# PROJET ÉOLIEN MONT DE BAGNY II

Commune de Saint-Souplet  
Département du Nord

## PREMIÈRES OBSERVATIONS ET RÉPONSES ÉMISES SUITE À L'AVIS DE LA MISSION REGIONALE D'AUTORITE ENVIRONNEMENTALE (MRAE) HAUTS DE FRANCE

Octobre 2018

## PMI 94 : depuis la RD932, à l'extrémité ouest du contournement

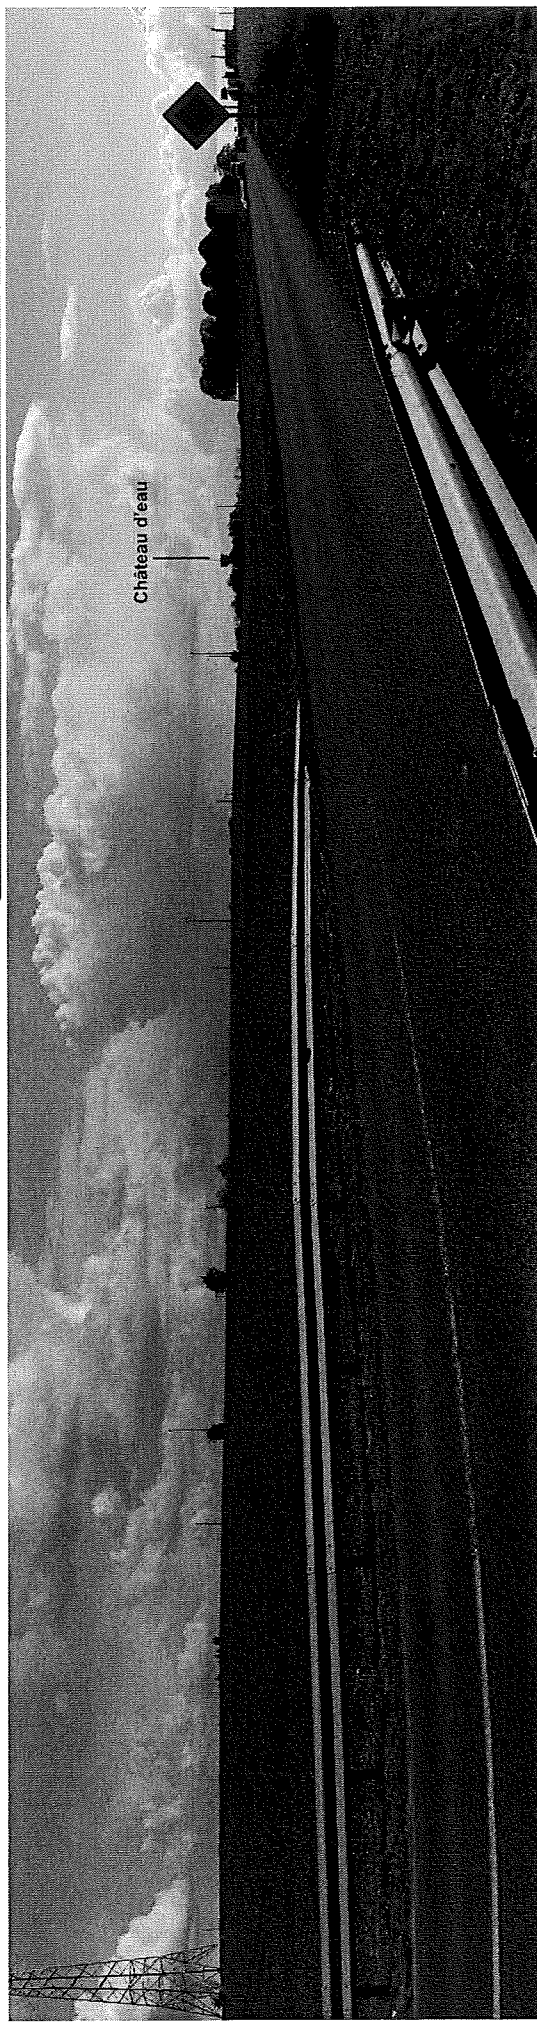
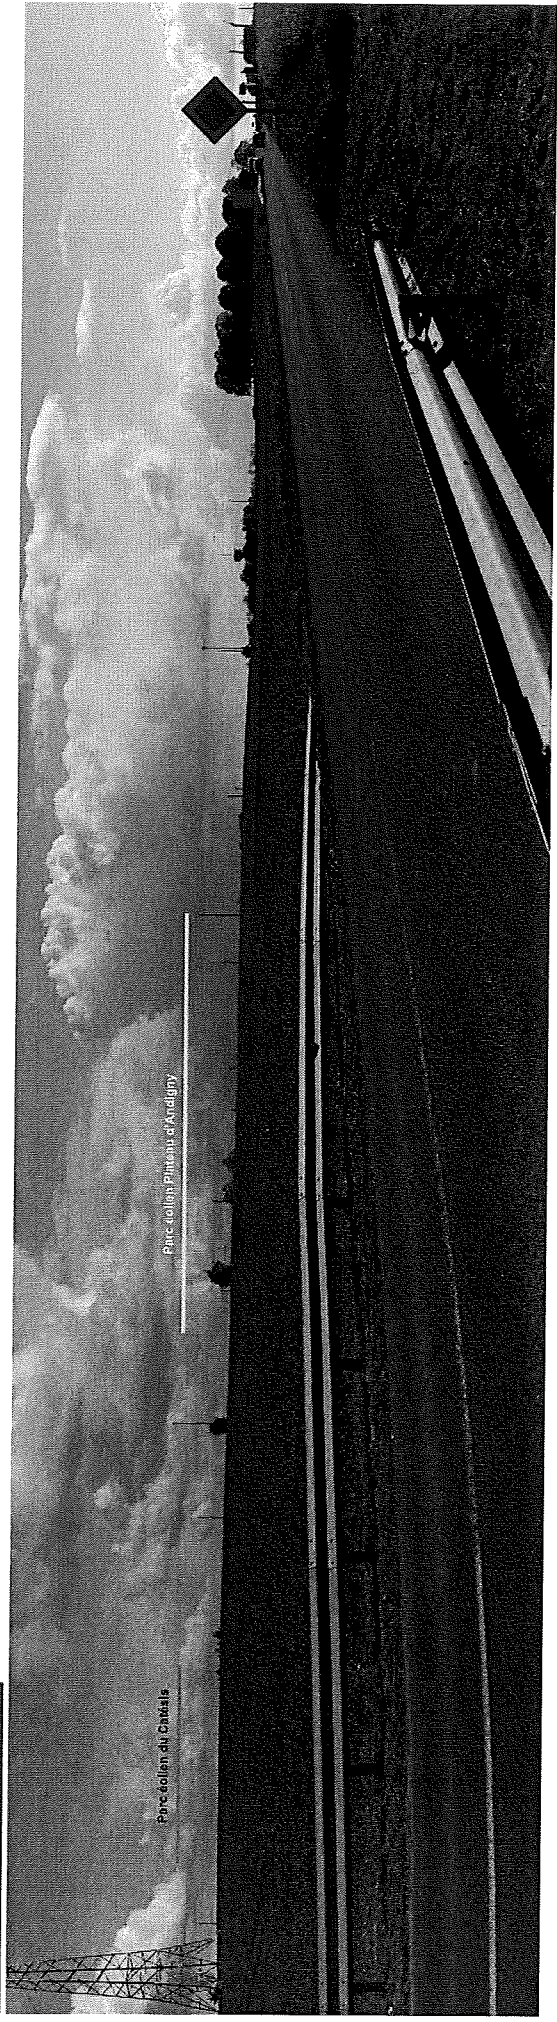
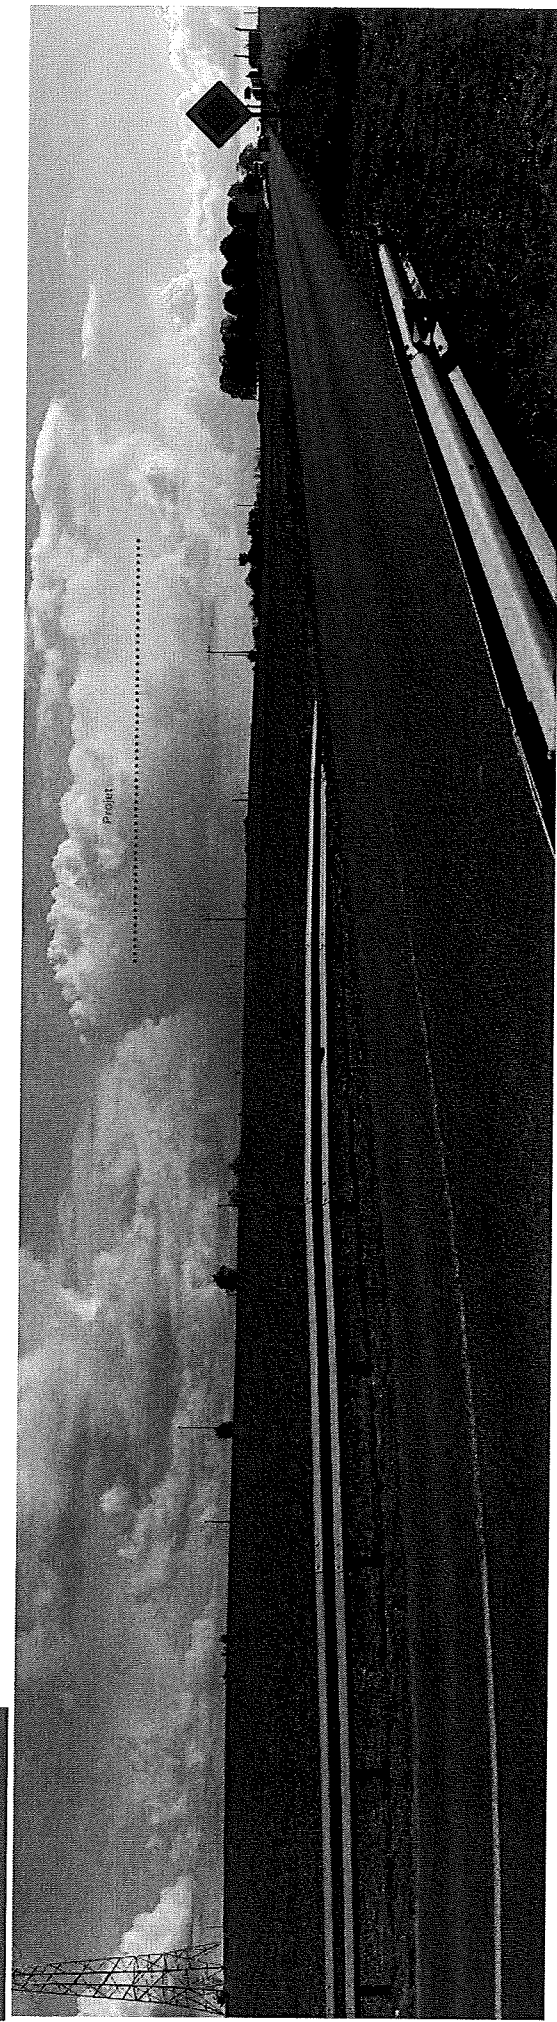
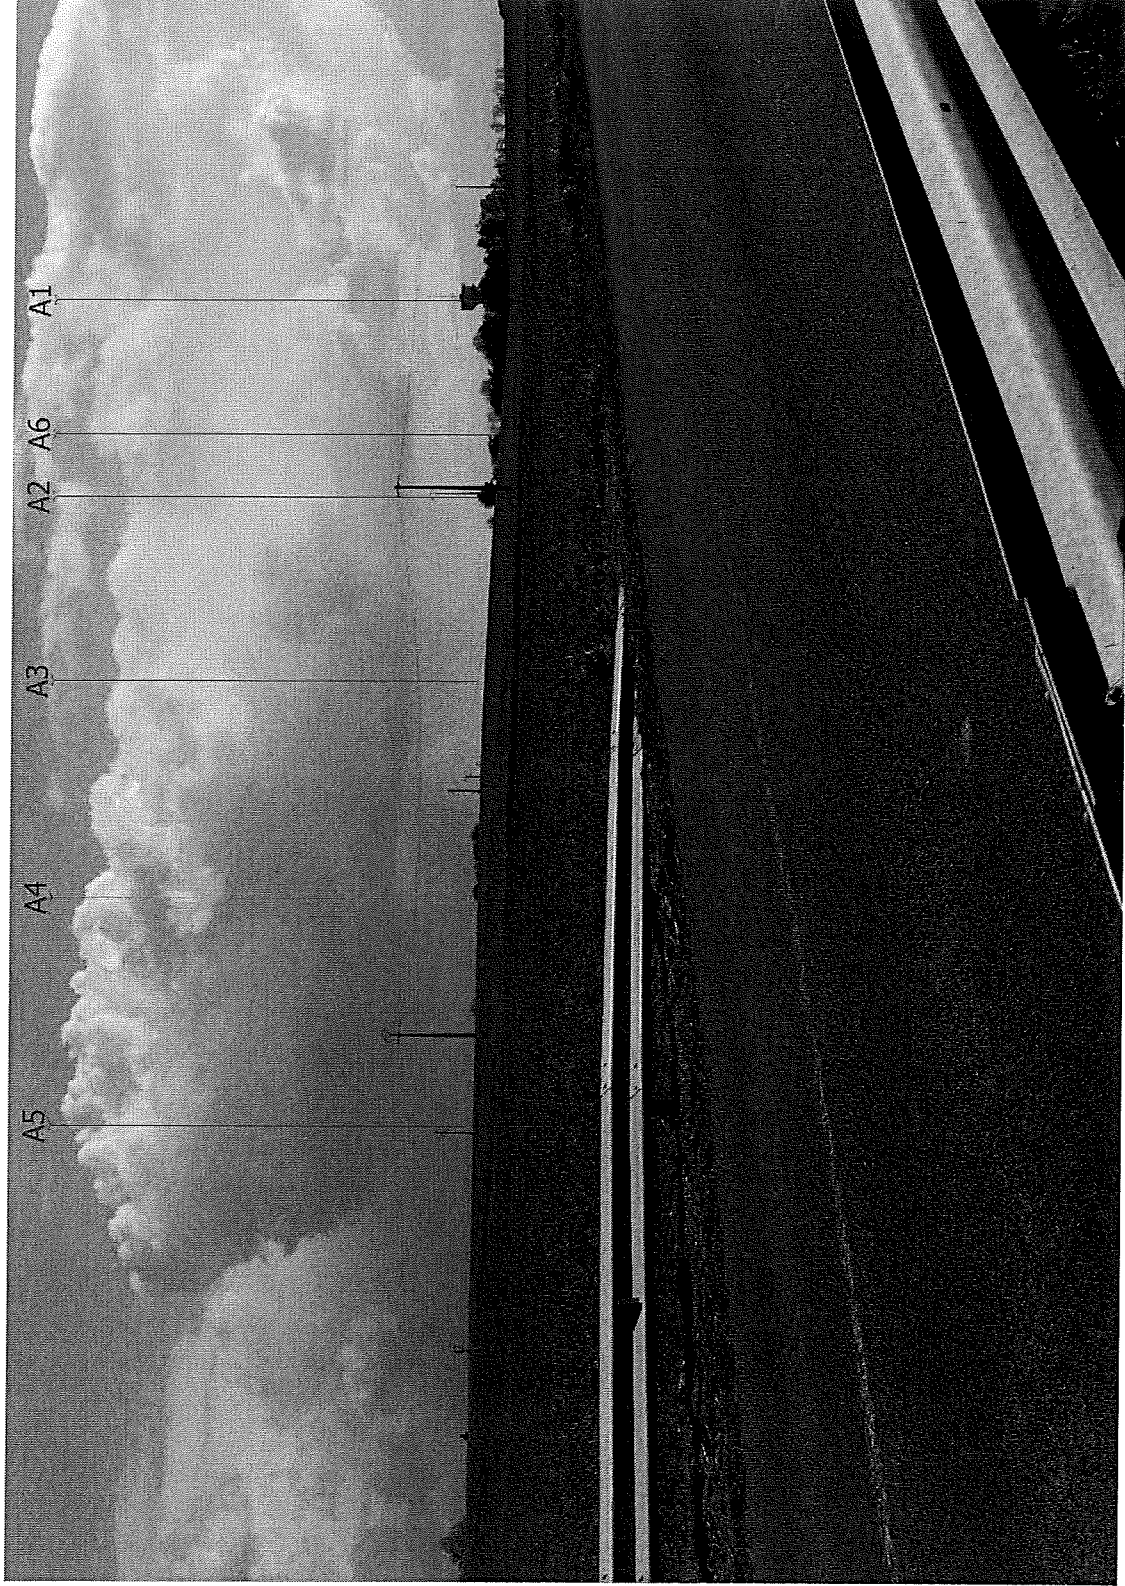
Ce point de vue se situe sur la route départementale 932 à proximité du croisement avec la route départementale 643 (nouveau contournement). Le paysage y est largement ouvert, ponctué de pylônes électriques et de quelques arbres; le bourg de Cateau-Cambresis n'est pas visible.

Le projet de Mont de Bagny II est ici totalement masqué par le relief. Aucune vue n'est possible. L'impact visuel du projet depuis ce point de vue est nul.

## PM 95 : depuis la RD955 au nord du pont de la RD643 (voie de contournement)

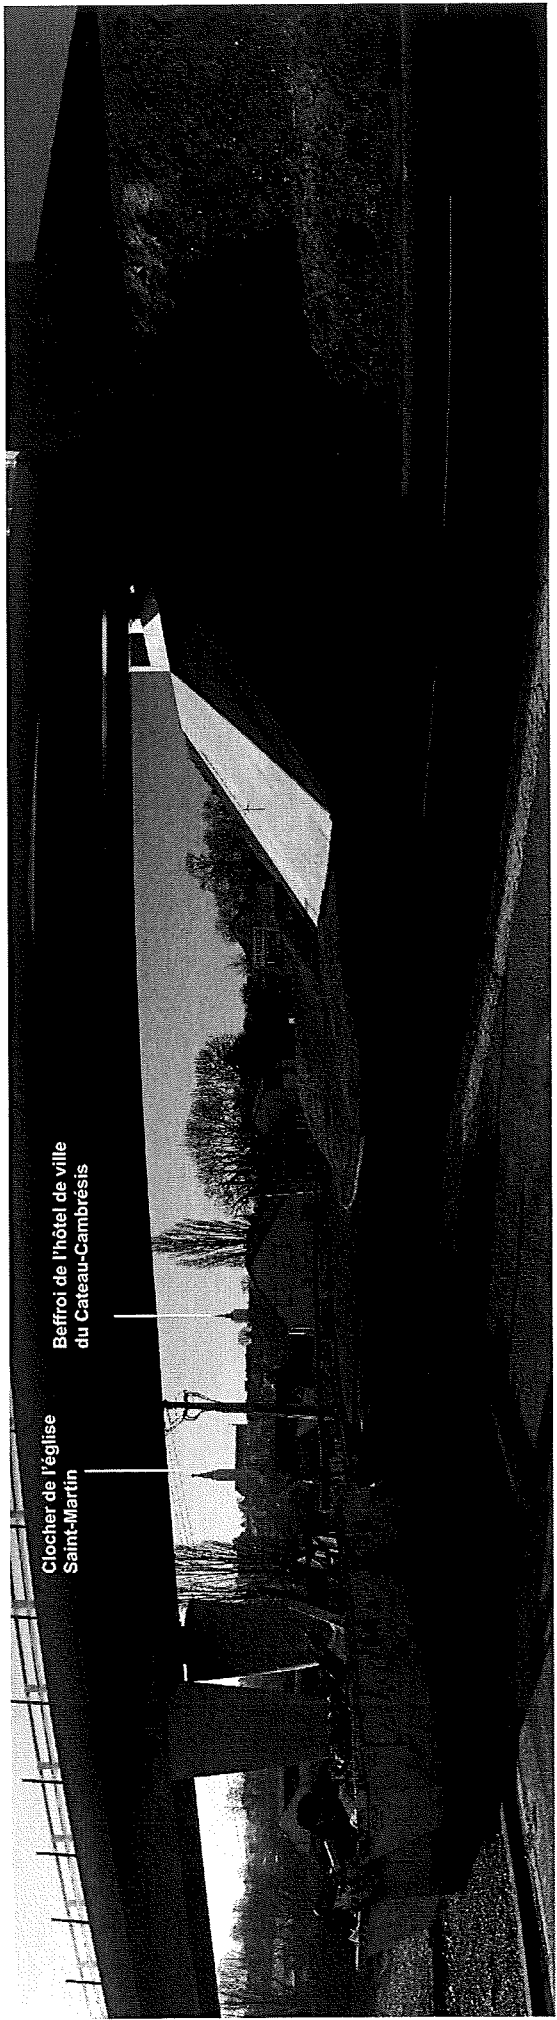
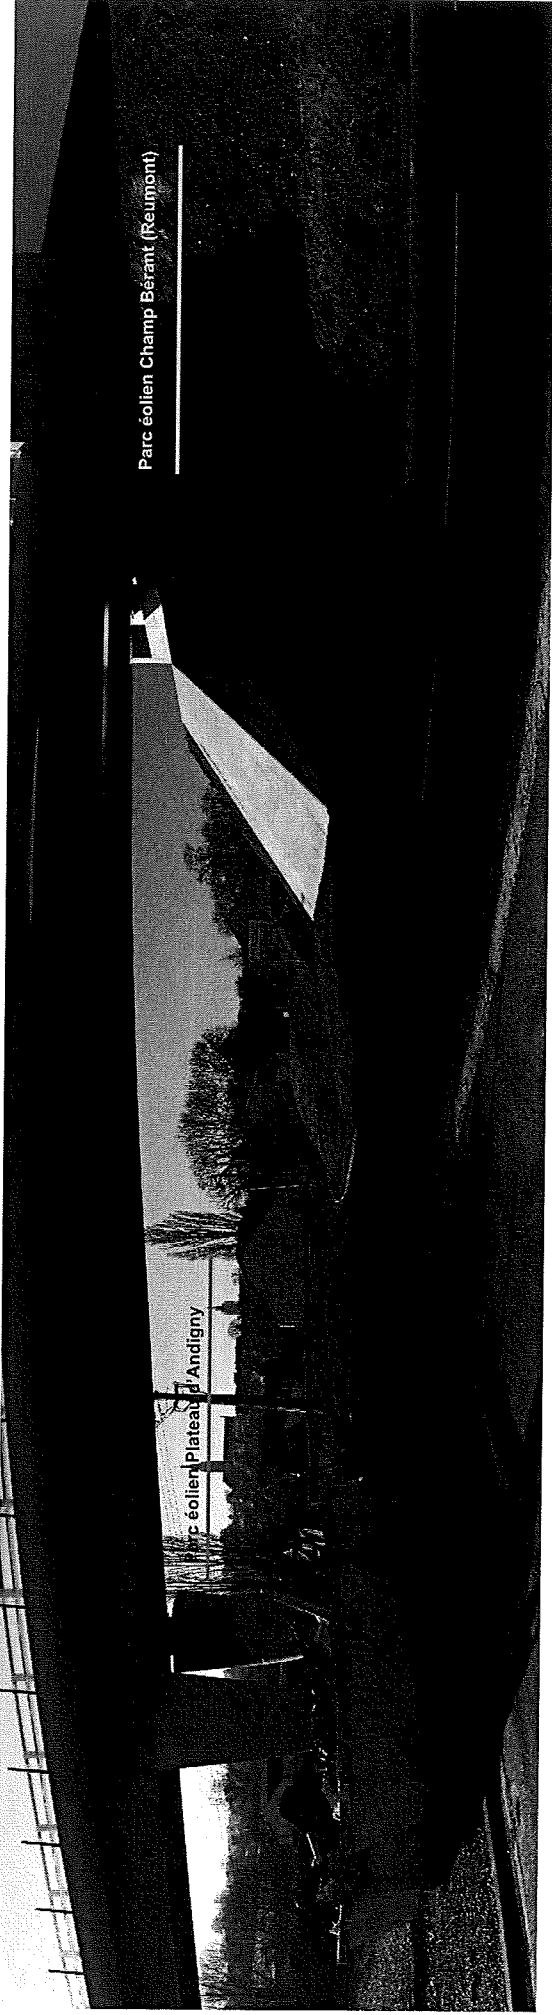
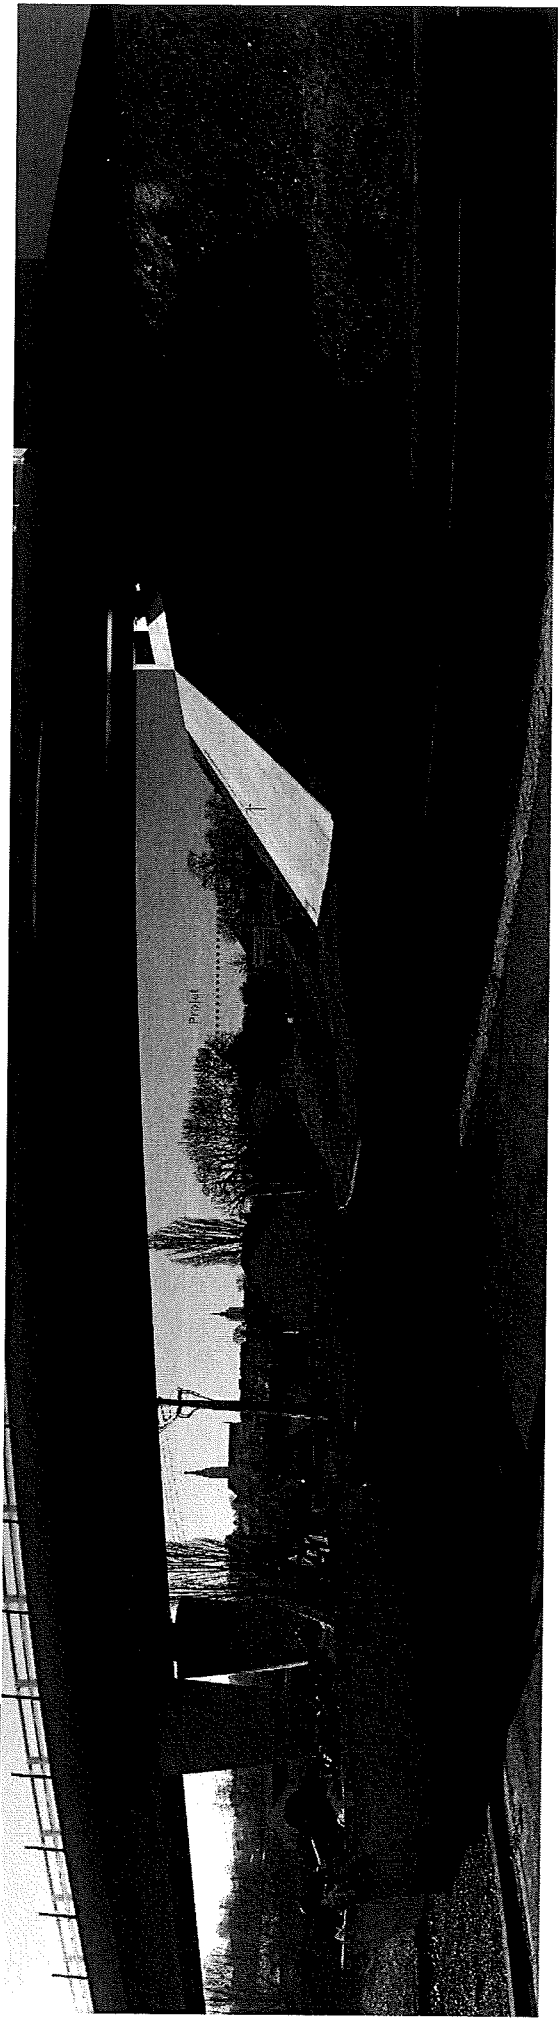
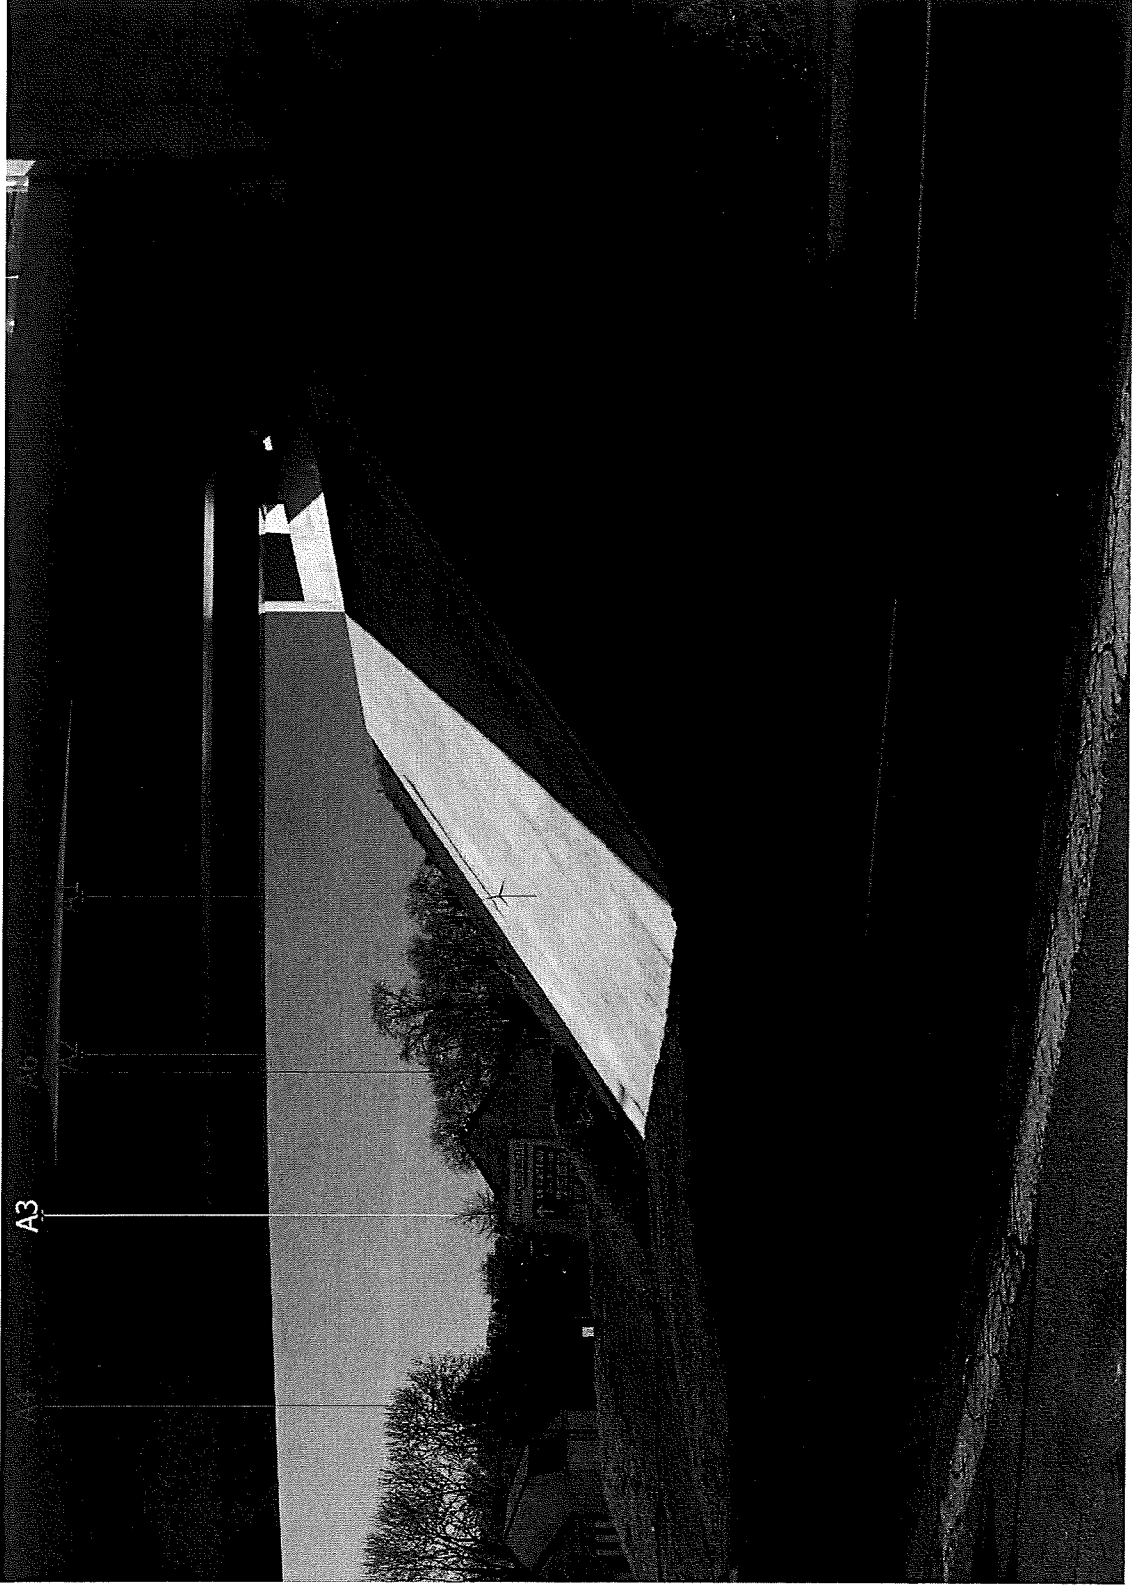
Ce point de vue se situe sur la route départementale 955 au nord du pont de la route départementale 643. Depuis ce point de vue des habitations du Cateau-Cambrésis sont visibles ainsi que le beffroi de la mairie et le clocher de l'église, tous deux monuments historiques. Des 6 éoliennes du projet, 4 sont totalement masquées par le relief et les bâtiments. Deux sont imperceptibles car entièrement masquées par la végétation bien que la prise de vue ait été réalisée en hiver.

L'impact visuel du projet depuis ce point de vue est nul.
